BAB VII

EVALUASI RANCANGAN

Berdasarkan hasil evaluasi akhir atau pendadaran terdapat beberapa rancangan yang perlu disempurnakan untuk menghasilkan rancangan akhir Galeri Edukasi Pengolahan Sampah Berbasis Keberlanjutan Sungai yang lebih baik. Hal-hal yang perlu disempurnakan pada rancangan terkait dengan tata ruang, sirkulasi, sistem infrastruktur, sistem struktur, dan atap.

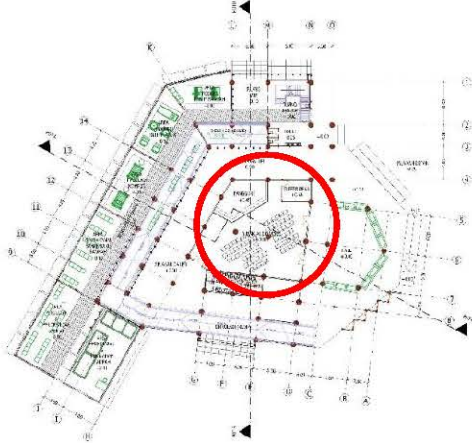
Penambahan *septic tank* terkait dengan sistem air kotor pada pembuangan limbah padat

HAL	HASIL RANCANGAN	EVALUASI
SISTEM INFRASTRUKTUR	<p>Septick Tank Terpusat 1 Titik</p>  <p>Sistem utilitas air kotor terkait dengan pembuangan limbah padat sebelum disempurnakan terpusat pada sebuah <i>septick tank</i></p>	<p>Penambahan Septic Tank</p>  <p>Penyempurnaan desain sistem utilitas air kotor terkait dengan pembuangan kotoran padat dengan penambahan <i>septick tank</i> di titik lain dengan jarak tidak berjauhan dengan kamar mandi</p>
ATAP	<p>Atap pada Ruang Pengolahan Sampah Belum Disempurnakan</p>  <p>Pada konsep perancangan sebelum disempurnakan, area ruang pengolahan sampah bersifat terbuka untuk mendapatkan sinar matahari alami langsung, namun aspek interior berupa alat dan kegiatan pengolahan sampah kurang diperhatikan</p>	<p>PENAMBAHAN ATAP PARA RUANG PENGOLAHAN SAMPAH</p>  <p>Penambahan atap pada area pengolahan sampah berkaitan dengan kegiatan dan alat-alat pengolahan sampah agar tetap terlindungi dari cuaca</p>

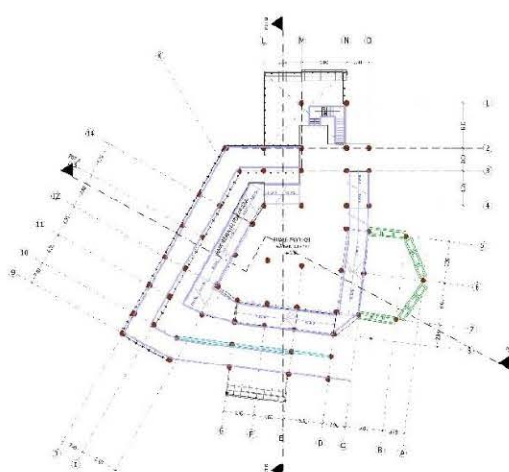
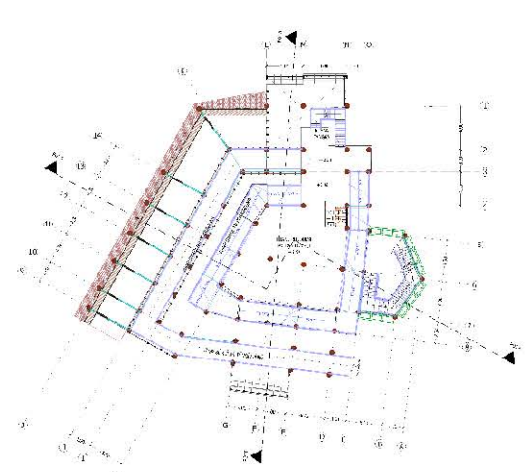
Penambahan sirkulasi keluar bagi pengunjung dari area pameran di lantai tiga menuju hall di lantai pertama

HAL	HASIL RANCANGAN	EVALUASI
SIRKULASI	<p><i>Sirkulasi Pengunjung 2 Arah</i></p>  <p>Sirkulasi pengunjung pada bangunan sebelum disempurnakan berupa sebuah ramp memutar dengan lebar 3 meter sebagai sarana bagi pengunjung untuk mengamati proses pengolahan sampah dari awal hingga akhir yang menghubungkan lantai pertama hingga lantai tiga. Sirkulasi pengunjung untuk turun dari lantai tiga area pameran hasil pengolahan sampah menuju hall di lantai pertama juga menggunakan akses ramp yang sama. Sirkulasi dua arah tersebut belum efisien bagi pengunjung</p>	<p><i>Sirkulasi Pengunjung 1 Arah</i></p>  <p>Sirkulasi bagi pengunjung disempurnakan dengan menambahkan akses bagi pengunjung untuk turun dari area pameran hasil olahan sampah di lantai tiga menuju hall di lantai pertama menggunakan tangga tangga. Hal tersebut terkait dengan kenyamanan, aksesibilitas pengunjung antara datang dan pergi</p>

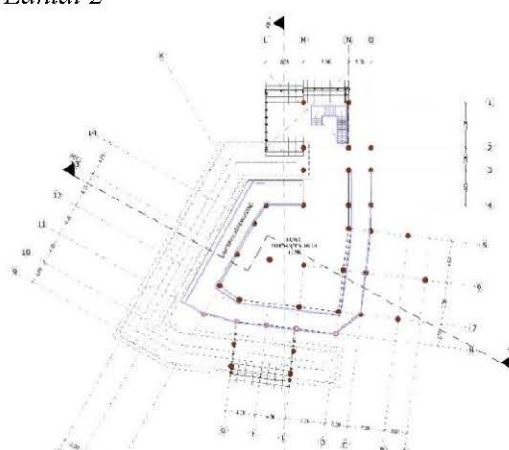
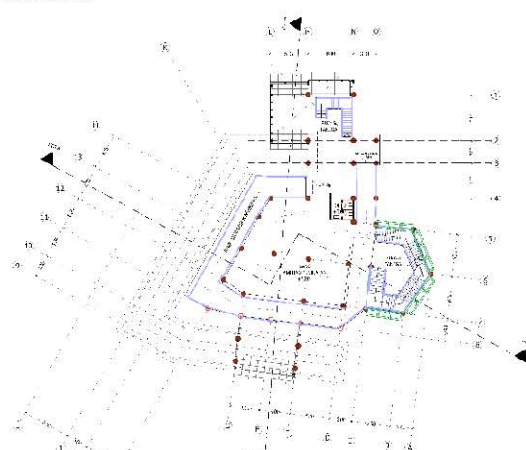
Penambahan balok frame guna memperkuat selubung bangunan berupa *curtain wall* bersudut 45 derajat

HAL	HASIL RANCANGAN	EVALUASI
<p>STRUKTUR</p>	<p><i>Struktur Frame Curtain Wall Belum Disempurnakan</i></p>  <p>Struktur pada kedua masa bangunan sebelum disempurnakan belum terdapat balok <i>frame</i> guna memperkokoh berdirinya <i>curtain wall</i>.</p>	<p><i>Struktur Frame Curtain Wall Telah Disempurnakan</i></p>  <p>Penyempurnaan struktur pada kedua masa bangunan ditambahkan dengan balok <i>frame</i> guna memperkokoh berdirinya <i>curtain wall</i> dengan sudut kemiringan mencapai 45°</p>

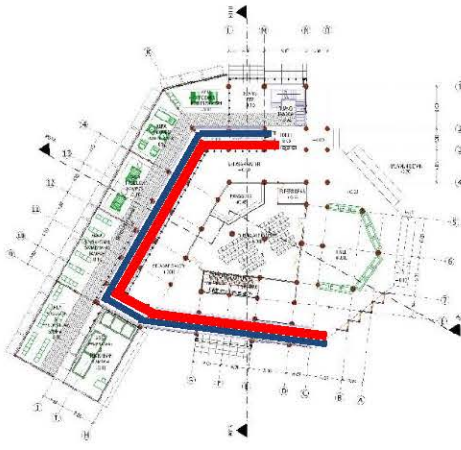
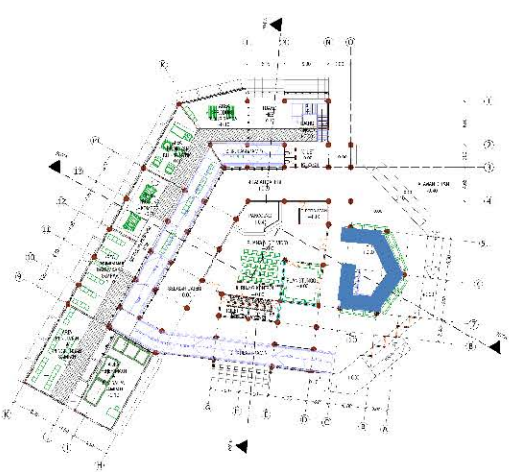
Penambahan naungan pada area pengolahan sampah terkait dengan interior berupa alat dan kegiatan ruang pengolahan sampah

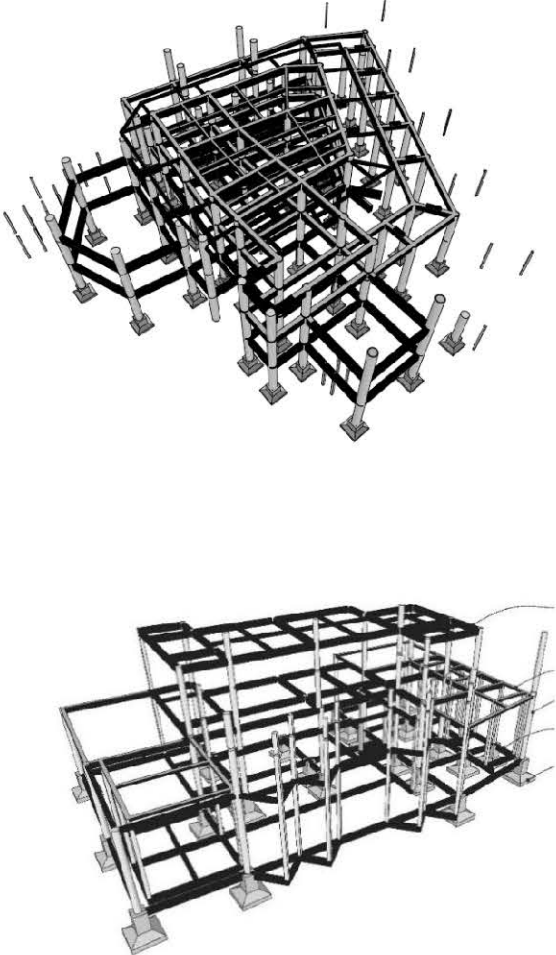
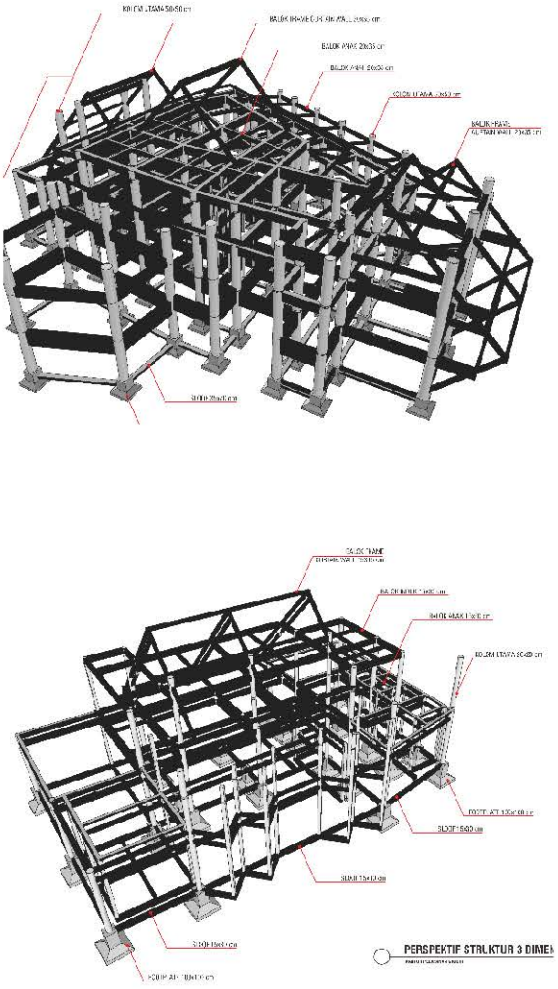
- a) Tata ruang audio video perlu ditambahkan ruang penunjang berupa ruang kontrol audio video dan ruang tunggu (*lobby*) bagi pengunjung
- b) Pengurangan struktur terkait sebuah kolom utama yang terletak di tengah ruang
- c) Penambahan kamar mandi pada lantai dua dan lantai tiga terkait kenyamanan pengguna

HAL	HASIL RANCANGAN	EVALUASI
<p>TATA RUANG</p>	<p><i>Layout Ruang Audio Video</i></p>  <p>Tata ruang audio video sebelum disempurnakan dapat dilihat pada gambar di atas bahwa layout ruang audio video kurang memperhatikan segi kenyamanan pengguna, diantaranya:</p> <ol style="list-style-type: none"> 1) Terdapat struktur berupa sebuah kolom utama pada bagian tengah ruang yang menghalangi visual ke depan serta sirkulasi 2) Belum tersedia ruang kontrol audio video 3) Belum tersedia ruang tunggu (<i>lobby</i>) bagi pengunjung 	<p><i>Layout Ruang Audio Video</i></p>  <p>Setelah dilakukan evaluasi desain pada ruang audio video, hal-hal yang perlu ditambahkan dan disempurnakan berupa:</p> <ol style="list-style-type: none"> 1) Perbaikan tata layout terkait dengan penambahan ruang kontrol dan ruang tunggu (<i>lobby</i>) bagi pengunjung. 2) Pengurangan struktur berupa sebuah kolom utama di bagian tengah ruangan yang menghalangi visual serta sirkulasi tanpa mengurangi kekuatan struktur

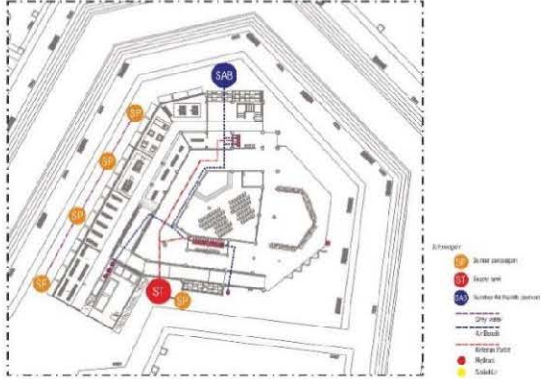
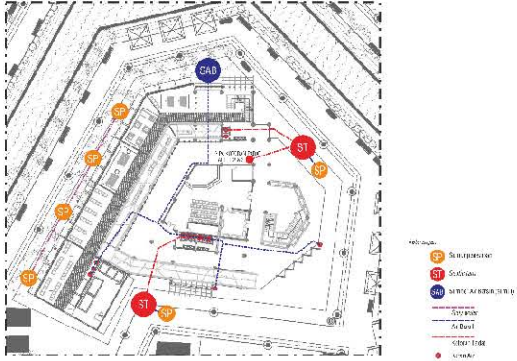
HAL	HASIL RANCANGAN	EVALUASI
TATA RUANG	<p><i>Lantai 2 Dan 3 Belum Terdapat Kamar Mandi</i></p> 	<p><i>Penambahan Kamar Mandi Pada Lantai 2 Dan 3</i></p> 
	<p><i>Lantai 2</i></p> 	<p><i>Lantai 2</i></p> 
	<p><i>Lantai 3</i></p> <p>Tata ruang kamar mandi pada bangunan sebelum rancangan disempurnakan dipusatkan pada lantai pertama, sementara lantai 2 dan 3 belum terdapat kamar mandi</p>	<p><i>Lantai 3</i></p> <p>Penyempurnaan rancangan dengan menambahkan kamar mandi di lantai 2 dan 3 terkait dengan kenyamanan pengguna bangunan</p>
